改善箇所説明図

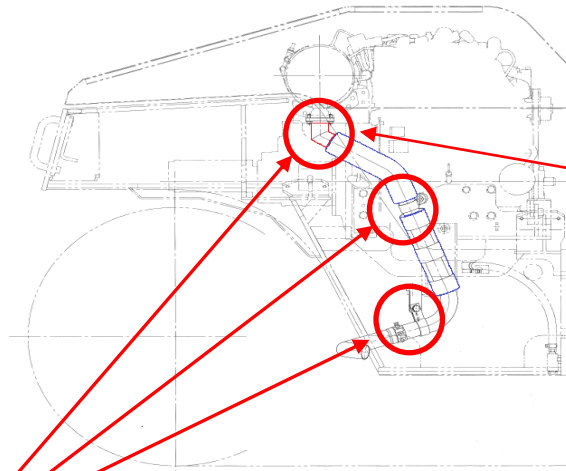
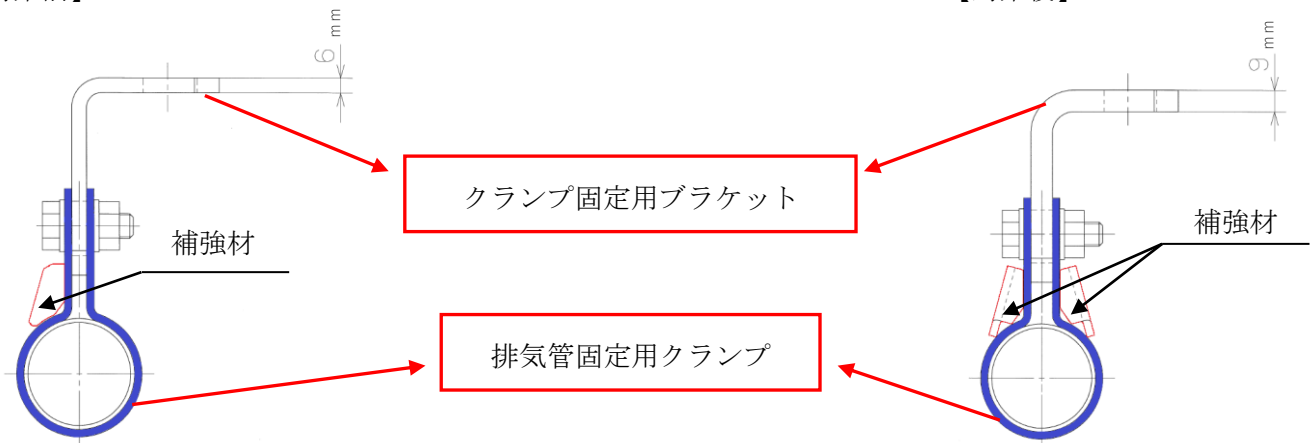
基準不適合発生箇所

ロード・ローラの排気装置において、排気管固定用クランプとクランプ固定用ブラケットの強度が不足しているため、当該クランプ及びブラケットが折損するものがある。そのため、そのままの状態で使用を続けると、走行時の振動等により排気管に亀裂が発生し、最悪の場合、排気ガスが漏れるおそれがある。

全車両、排気管固定用クランプとクランプ固定用ブラケットを対策品に交換する。なお、排気管に亀裂がある場合は、排気管を新品に交換する。

クランプの補強材追加の有無で識別する。
